**Modulo per la presentazione delle osservazioni per i piani/programmi/progetti sottoposti a procedimenti di valutazione ambientale di competenza statale**

**ID: Codice procedura (ID\_VIP/ID\_MATTM): 12691**

**“Progetto di un impianto eolico denominato “Pitigliano” ubicato nei comuni di Pitigliano (GR) e Sorano (GR) costituito da 20 (venti) aerogeneratori di potenza nominale 7,0 MW per un totale di 140,0 MW con relative opere connesse ed infrastrutture indispensabili”**

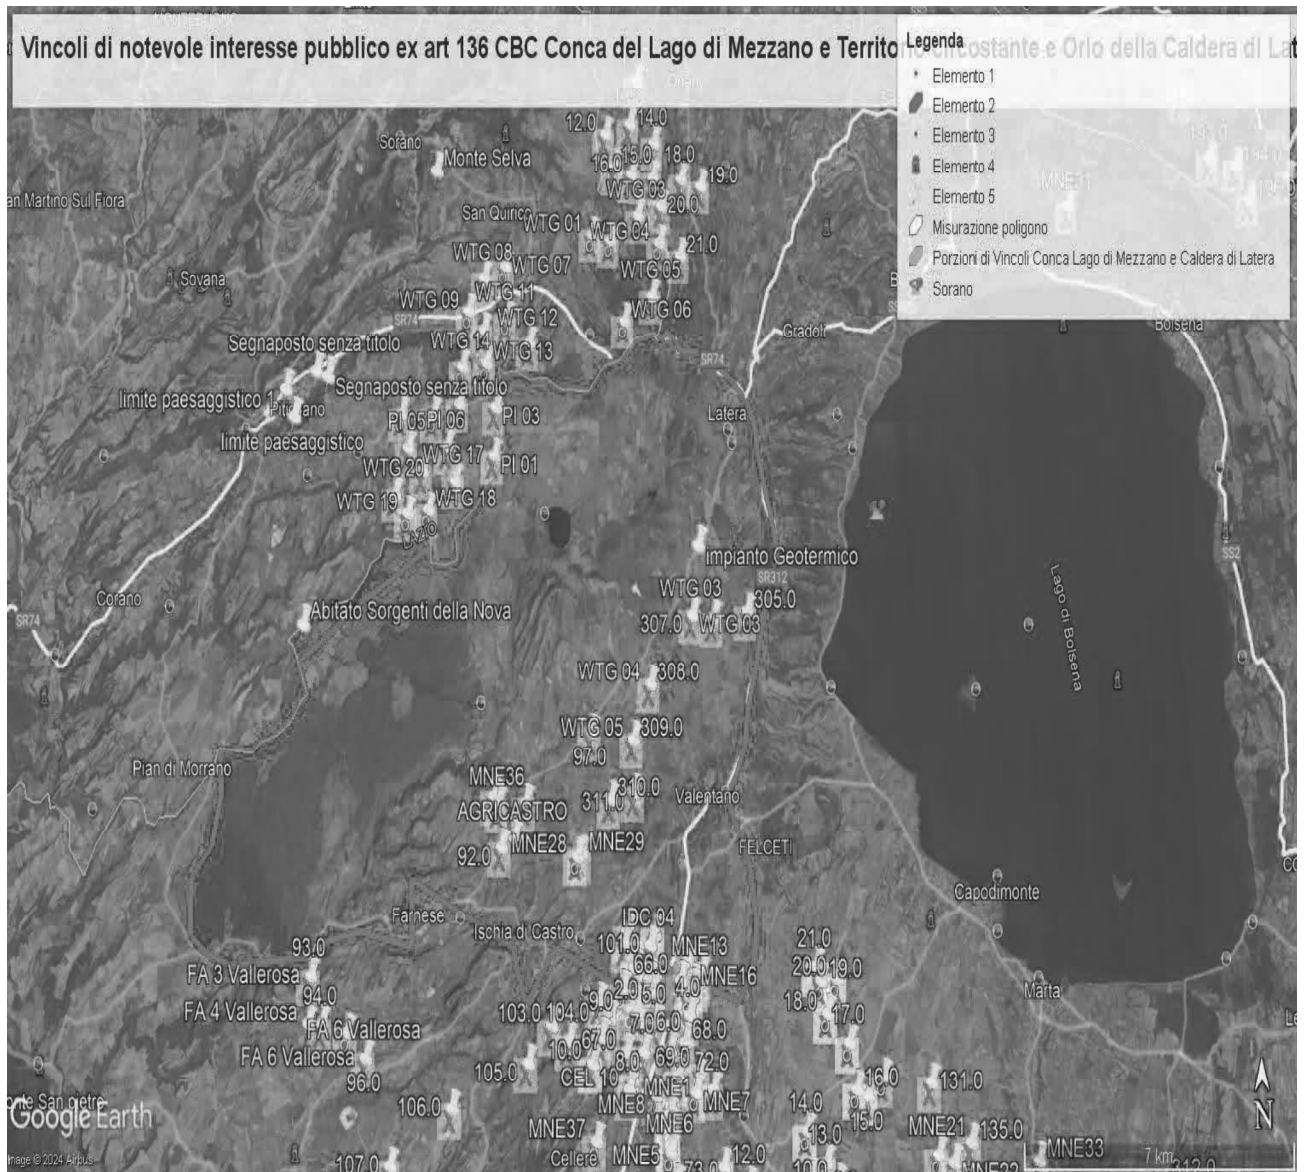
Al contrario si evidenzia che l'impianto eolico industriale citato non solo ricadrebbe con tutti e 20 gli aerogeneratori all'interno delle fasce di rispetto di 3 km di due vincoli paesaggistici di notevole interesse pubblico esistenti nella Regione Lazio e con una parte di essi nel vincolo paesaggistico del Centro abitato di Sorano ( GR) quindi in aree non idonee all'installazione di impianti di energia rinnovabile. Addirittura, alcuni aerogeneratori sarebbero ubicati a poche centinaia di metri dai perimetri dei due vincoli paesaggistici laziali ex art 136 del CBC.

Come è illustrato nell'immagine si ribadisce che l'impianto industriale "Pitigliano" ricade completamente all'interno delle fasce di rispetto dei due vincoli di notevole

**IMMAGINE n. 2** Impianto eolico industriale “Pitigliano” e distanze aerogeneratori dai Vincoli della Conca del Lago di Mezzano...

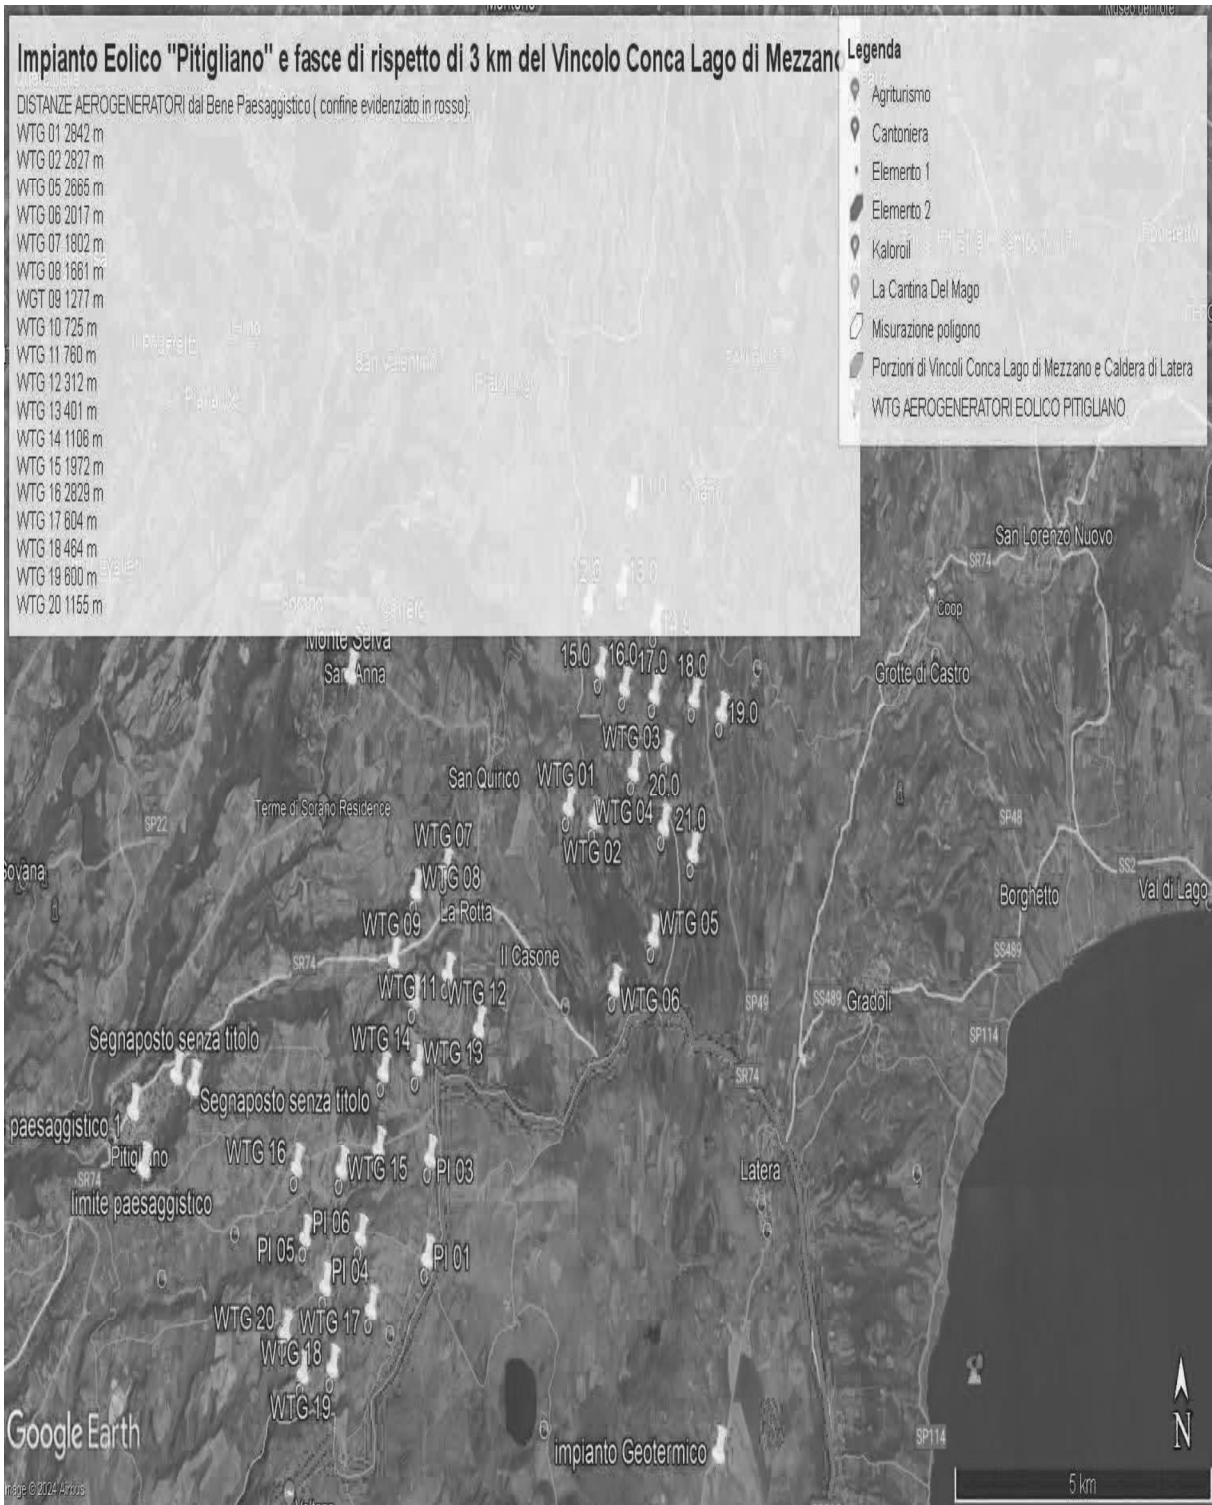
interesse pubblico e lambisce quelle di un terzo vincolo e quindi come affermato dal Consiglio di Stato nelle sentenze citate, l'impianto è insediato in area non idonea ai sensi dell'art. 20 comma 8 lettera c quater del D.Lgs. n. 199/2021 e ss.mm.ii al contrario di quanto sostiene la proponente.

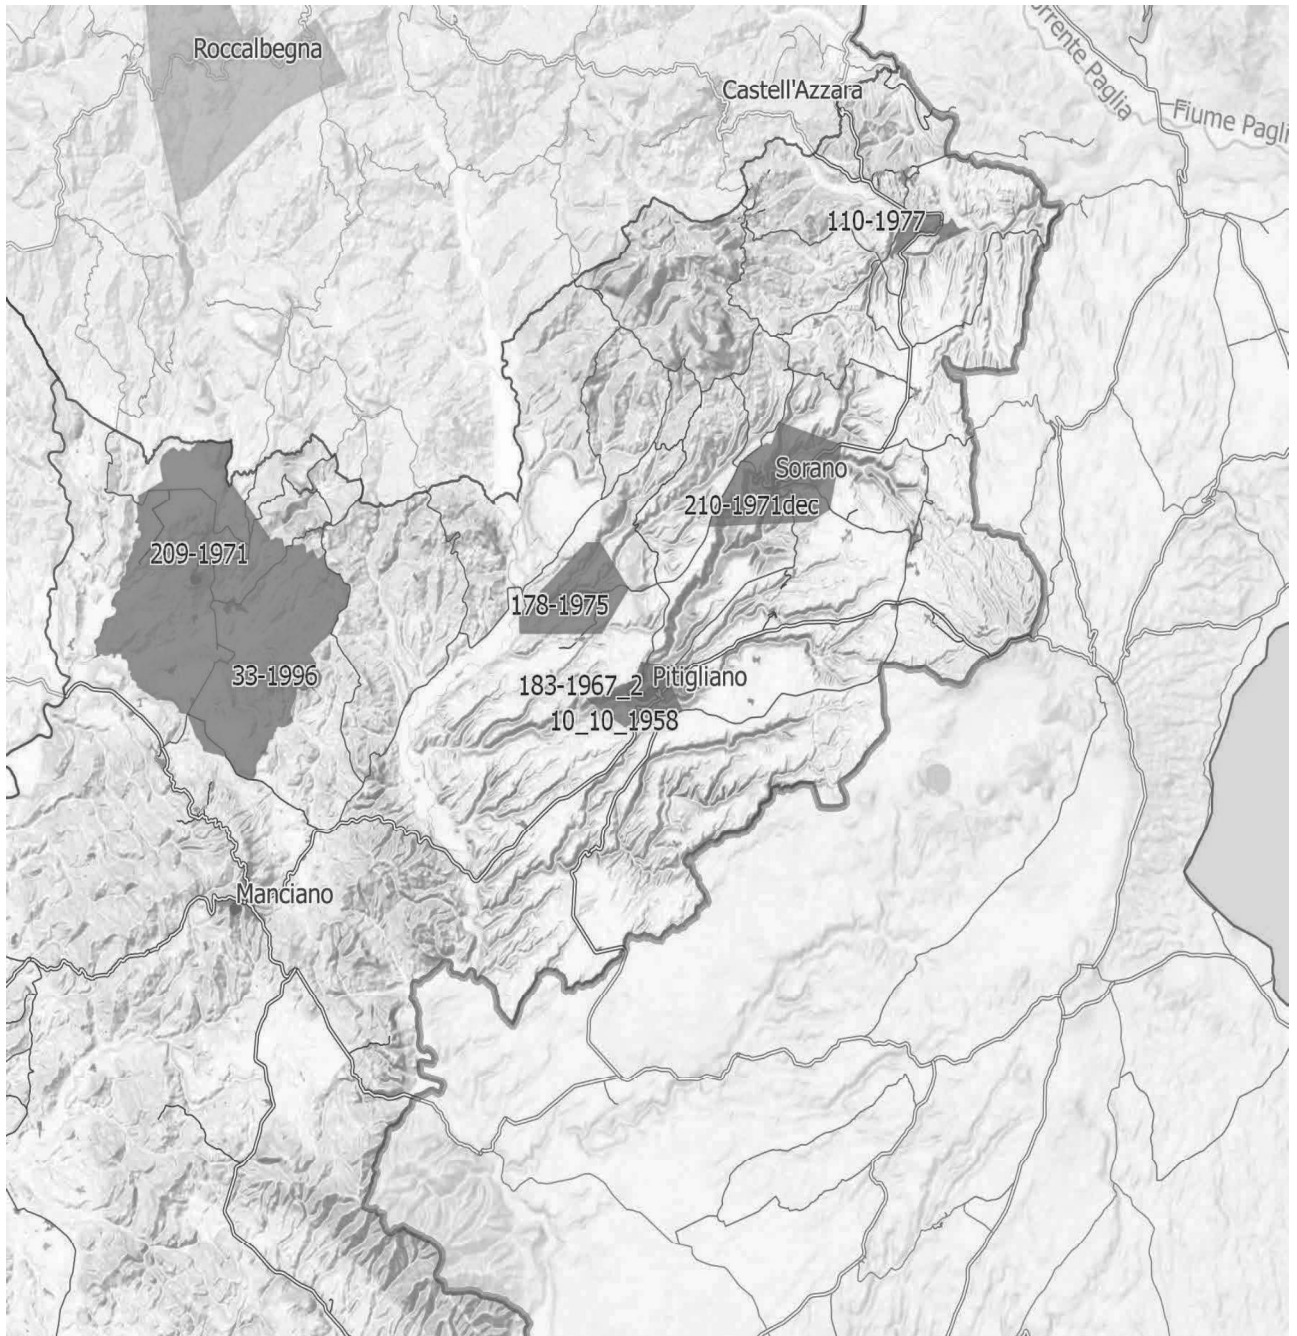
*Inoltre, come sostiene la Proponente parte dell'impianto si verrebbe a trovare a 3,5 km dal centro abitato di Sorano. Infatti, tre degli aerogeneratori WTG 08, 09, 10 sono addirittura all'interno delle fasce di rispetto dei 3 km del suo vincolo paesaggistico di notevole interesse pubblico ex art 136 del CBC. Si evidenzia che così si crea*

un'ulteriore incompatibilità con la tutela del Paesaggio.
